Fra: Arne Helgesen
Sendt: mandag 17. juli 2023 09:21
Til: arvidrik@yahoo.no; thorleif@stendalvvs.no; oddmartinhaugen@gmail.com
Kopi: Eilin Houlison Molvik; Postmottak Alver; Linda Hammersvik Folkestad
Emne: Sak 21/10574. Støttemur V/Kommunal VA. 134/478

Emne: Støttemur V/Kommunal VA. 134/478

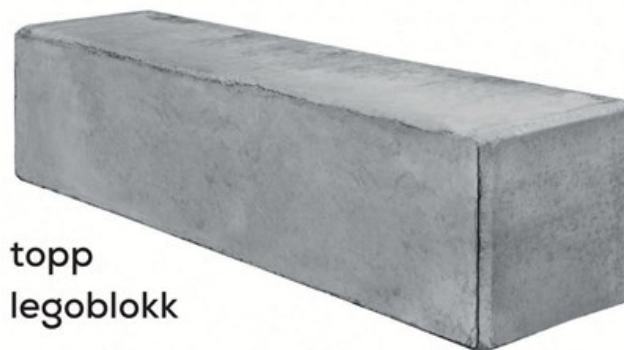
Vi velger å montere 2.4 tonn tunge legoklosser i betong 160x80x80 i forband på komprimert grunn langs med og ifra samme høyde som vann og avløp ligger ved 134/478

Det blir lagt geo-netting ut fra skift nr 2 inn i fylling, samt murt hjørne i forband i sør for god stabilitet.

Da får vi til å gjøre arbeidet med mur og fylling samtidig - slik at vi ikke trenger å åpne mer enn endel av lengden på muren/grøften om gangen.

Dette vil gi en sikker installasjon for fremtidig vedlikeholdsarbeid langs lokal VA trase.

Her er det søkt om ei løysing som er godkjent, i utgangspunktet kan ein ikkje gjære dette på ein anna måte, uten å sende inn ein revidert plan, å få den godkjent.

Det kan godt hende at dette er ei god løsning, men det er ikkje mulig å gjennomføre dette på ein sikker måte, uten å ta trykket av hoved vannledning. Fundament skal være 1-1,5 m. fra nermaste hovedledning, som i dette tilfellet er vannledning. Utførelse må dokumenteres med bilder og innmålingsdata,
